VUOREKSEN KESKUSTAKORTTELIN ARKKITEHTUURIKILPAILU

ARVOSTELUPÖYTÄKIRJA

2.4.2025
Tampere

30 SOLINA

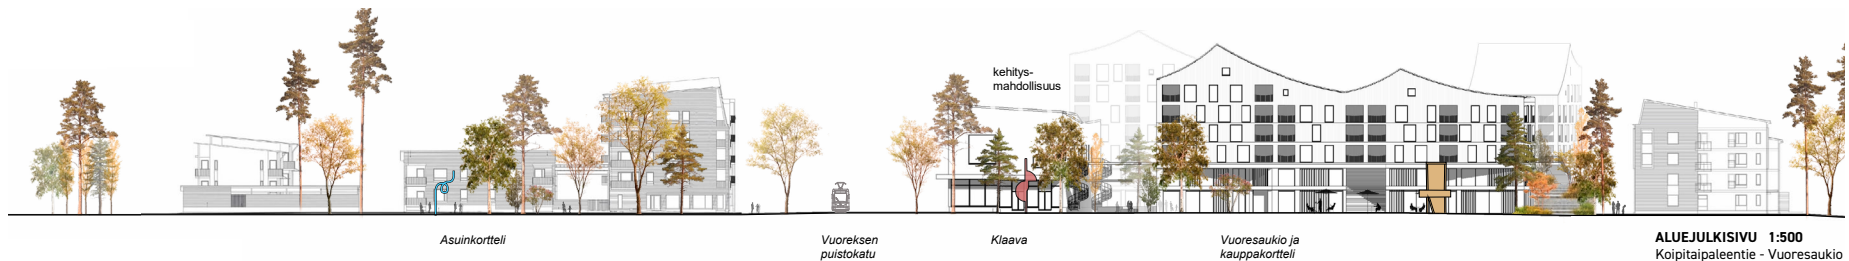
Työ on kilpailussa harvinainen, sillä siinä voi nähdä mahdollisuuden kahdelle päivittäistavarakaupalle Vuoresaukion molemmin puolin. Pysäköinti on ratkaistu kansipysäköintiä kaupan tilojen yhteydessä, sekä pohjoisimman korttelin kansipysäköintiä. Pysäköinnin esitetty sijoitus

osittain asuinkerrostalojen alle on toteutettavuuden kannalta erittäin haasteellinen. Periaatteeltaan tällainen vuorottaispysäköinnin mahdollistava, osittain keskitetty pysäköintiratkaisu on kuitenkin jatkotutkimisen arvoisen. Selvänä virheenä voi pitää puistokadun länsipuolen korttelin maanalaiseen pysäköintiin ajoa, joka sijoittuu katkaisevana railona julkiseen tilaan. Pysäköinti myös sijoittuu paikoin epärealistisesti asuinkerrostalojen alle. Pintapysäköintipaikat puuttuvat suunnitelmasta.

Työssä ympäristökestävyyden teemaa on ratkottu laajimmin maiseman ja hulevesien osalta. Myös ehdotetut viherkatot ja aurinkopaneelit näkyvät esitetystä materiaalisissa. Rakentamisen näkökulmasta ei ole tarjottu suurta, uutta tuovaa konseptia, mutta tunnistettu useita rakentamiseen vaikuttavia pieniä parannuksia. Vaikka erityisen näkemyksellinen ote tältä osin puuttuu, työn voi ajatella luovan raamit kestävämmille rakennustavoille, mikäli niitä kaavan ja maapolitiikan avulla päätetään edistää. Työssä on eläydytty yksilötasolla kestävä elämäntavan mahdollistamiseen.
